Rotule pour barre d'accouplement
Barre d'accouplement

MEYLE N°
116 020 8228/HD
116 030 8227/HD

Rotule pour barre d'accouplement convient pour Audi A4, A6, A8 / Skoda Superb / VW Passat

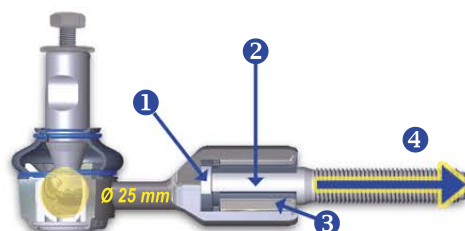
Une forte charge dynamique, parfois également à haute fréquence, déclenche endommagement de l'assemblage métal-caoutchouc entre la barre d'accouplement et le goujon fileté ainsi que forte pression de surface au niveau de la rotule (diamètre sphérique 25 mm)

Grincement et jeu dans la direction

- Utilisation d'une barre d'accouplement tout en métal
- Agrandissement du diamètre sphérique (27 mm) de la tête de barre d'accouplement
